Акт осмотра кровли из полимерной мембраны на стадии монтажа

№ 239-06.17 от 8 июня 2017 г. Осмотр 1

Тип объекта: Промышленное здание

Система: ТН-КРОВЛЯ Классик

2. Укладка пароизоляции

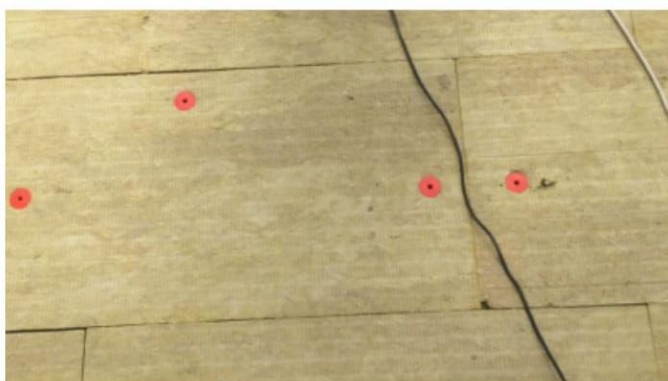
- Пароизоляция заведена выше теплоизоляционного слоя.

В качестве пароизоляционного слоя применяется полиэтиленовая пароизоляционная пленка Компании ТехноНИКОЛЬ.

4. Тип сварочного оборудования

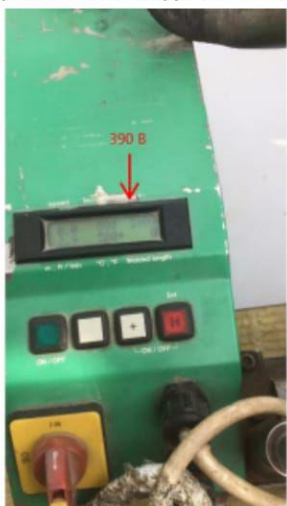
- Оборудование фирмы Leister.

6. Наличие инструментов

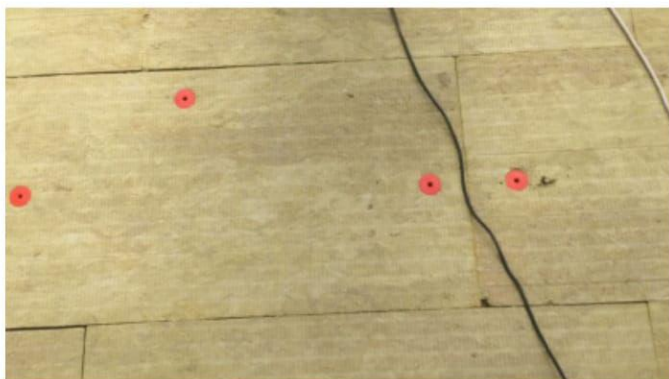
- Весь необходимый инструмент для осуществления сварочных работ есть в наличии.

22. Размеры краевых зон

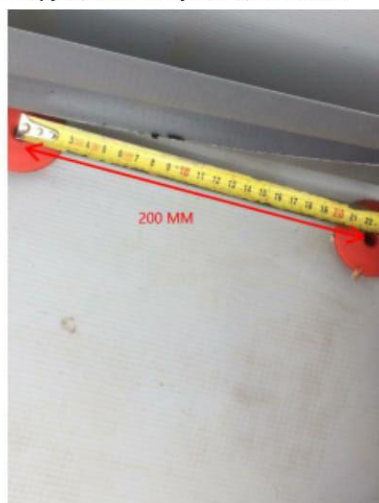
- Согласно ветровому расчету ТехноНИКОЛЬ: парапетная зона 3 м. По факту: парапетная зона 4 м, ширина рулона 1 м.
